Gmina Kowalewo Pomorskie
ul. Konopnickiej 13
87-410 Kowalewo Pomorskie

Dotyczy postępowania pod nazwą: „Modernizacja i przebudowa świetlicy wiejskiej w Chełmoniu”. Ogłoszenie o zamówieniu zostało opublikowane w Biuletynie Zamówień Publicznych pod numerem 2022/BZP 00120628/01 dnia 13.04.2022 r.

Wyjaśnienie treści SWZ

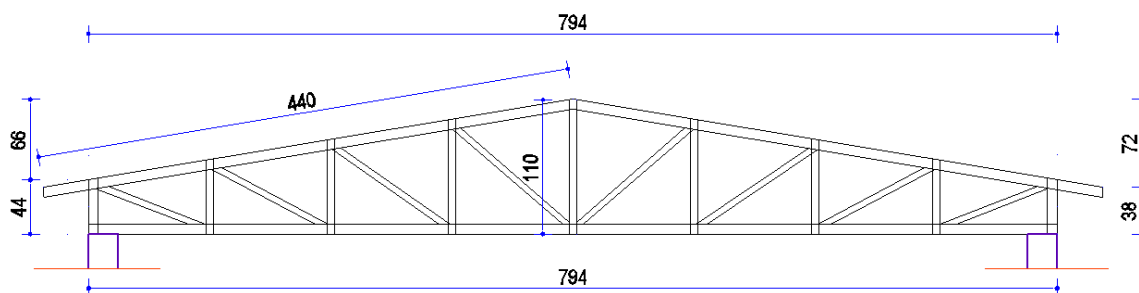
„Projekt zakłada wykonanie kabiny sanitarnej wc z HPL. Proszę o wskazanie w którym miejscu dokładnie ta kabina ma powstać. Czy to chodzi o wc męskie? Dodatkowo proszę o wyjaśnienie czy kabina ma być wykonana w całości z HPL, czy tylko sama przegroda oddzielająca dwie kabiny, a ściankę szczytową jako działową?”

Wskazana kabina HPL stanowi przegrodę oddzielającą dwie kabiny w WC męskim – jest to ścianka oddzielająca systemowa.

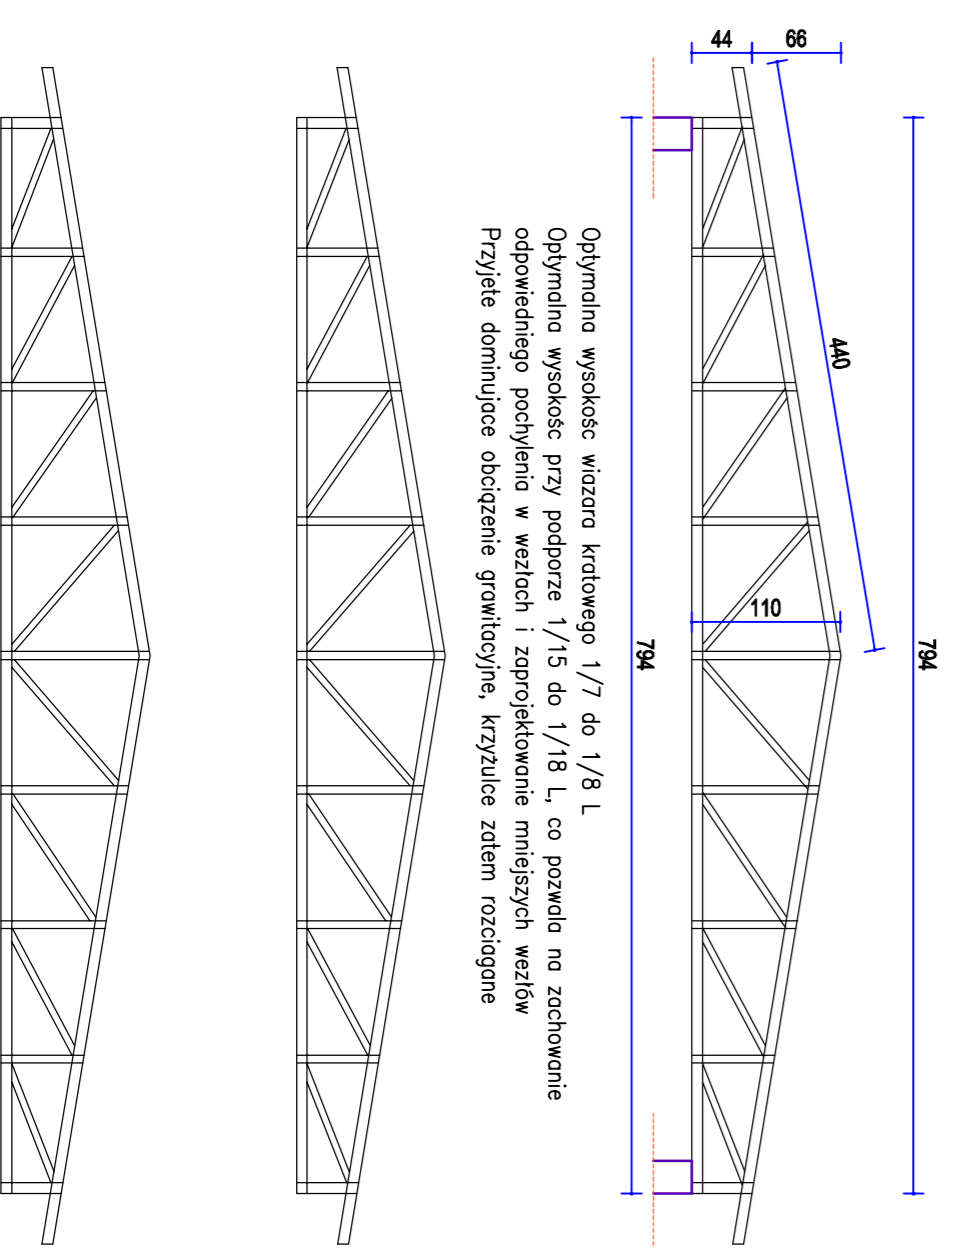
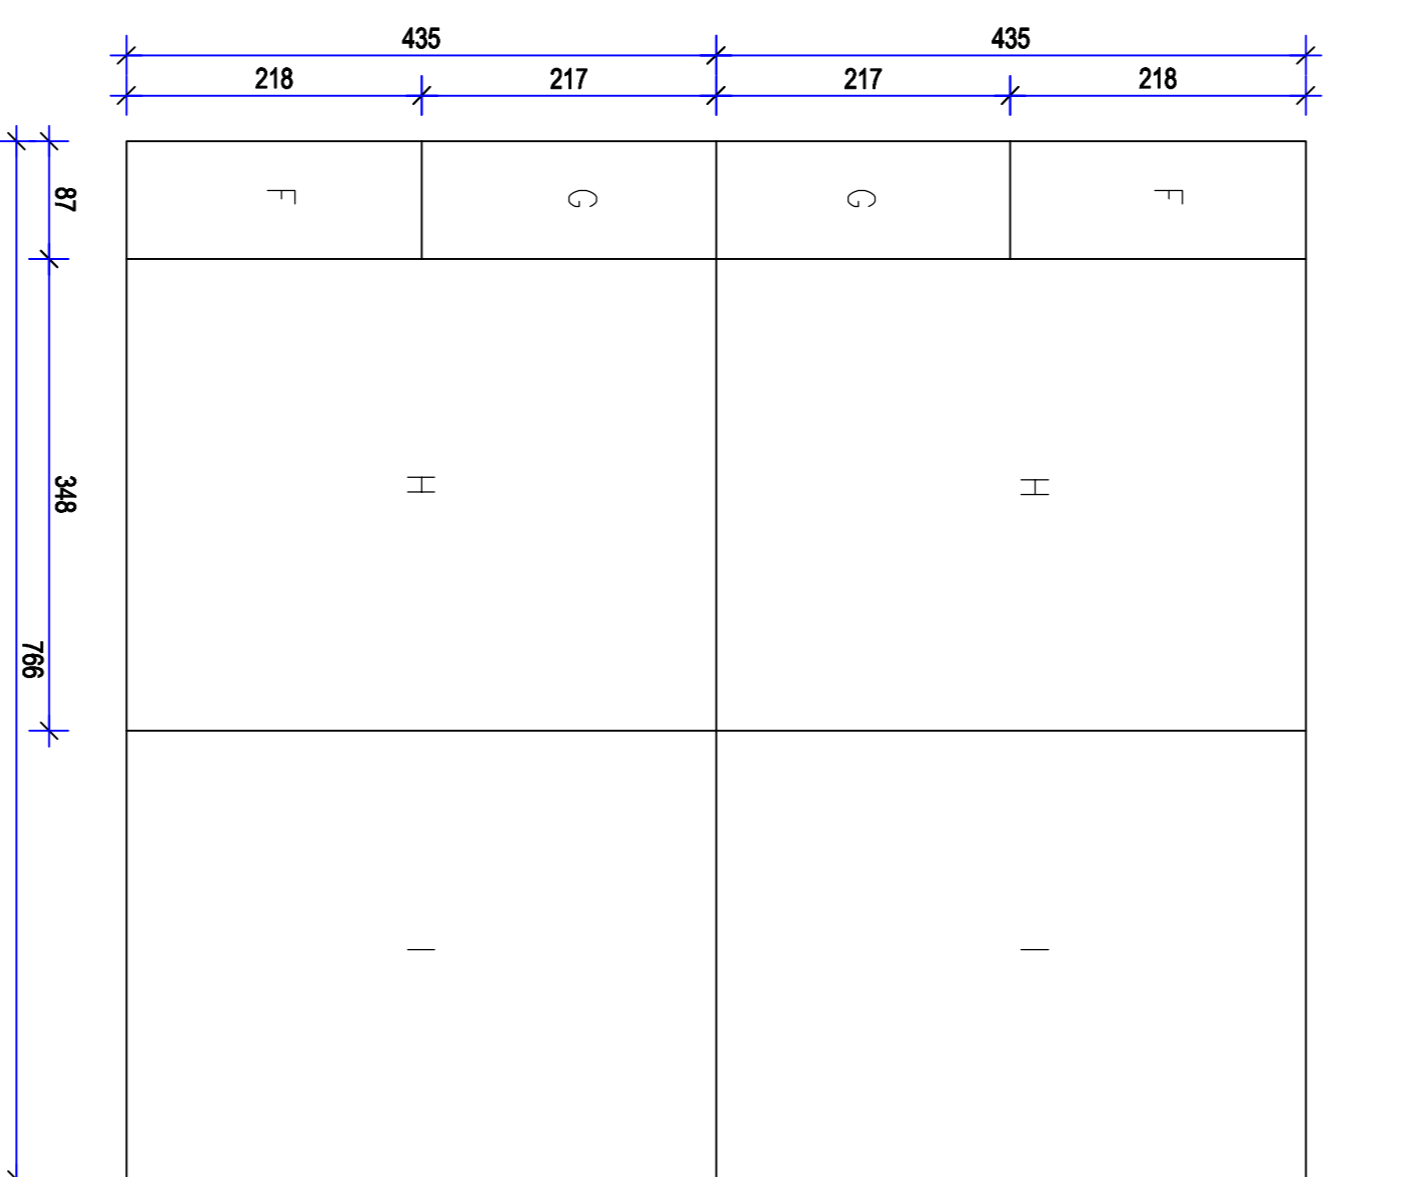
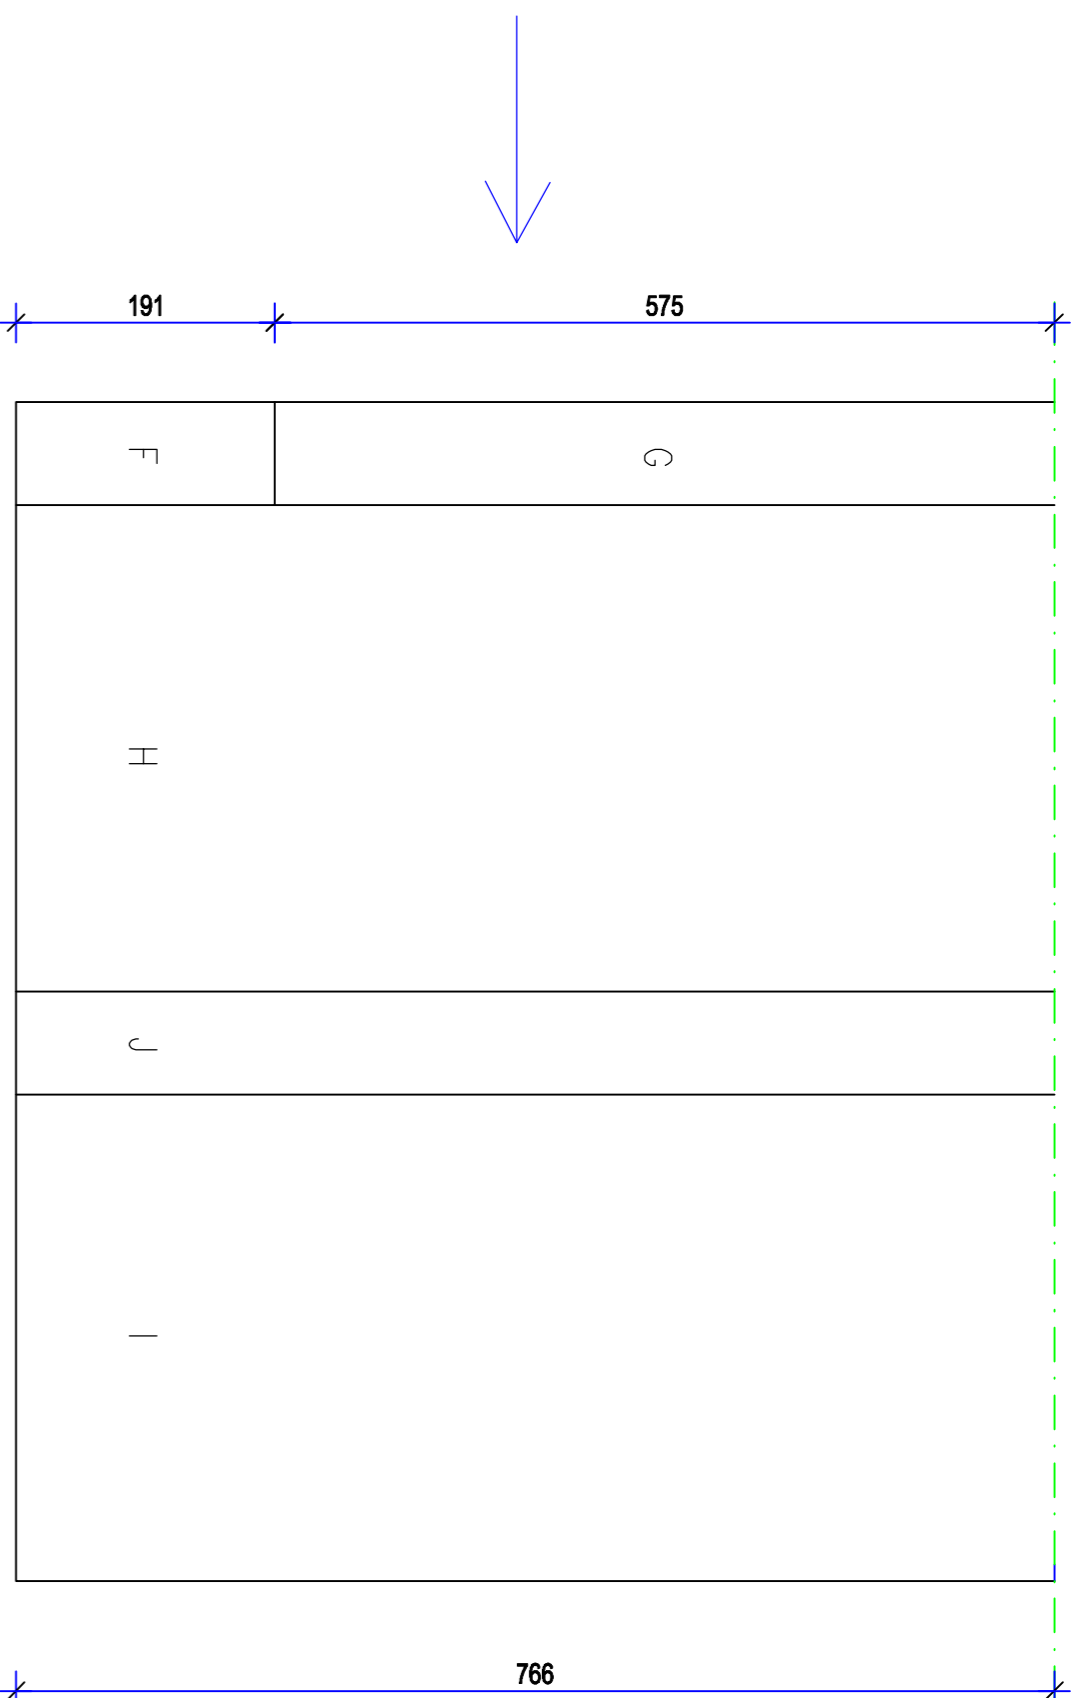
„Proszę o załączenie szczegółowych rysunków z wymiarami projektowanych wiązarów prefabrykowanych (6 szt.), które będą nakładane na istniejący wiązar deskowy. Brak możliwości dokonania wyceny oraz zaprojektowania bez znanych dokładnych wymiarów m.in. kąt nachylenia poszczególnych wiązarów, wysokości poszczególnych wiązarów itp. Producenci prefabrykowanych wiązarów dachowych nie są w stanie tego wycenić bez znanych im dokładnych parametrów”

Dodatkowo – zgodnie z załącznikiem
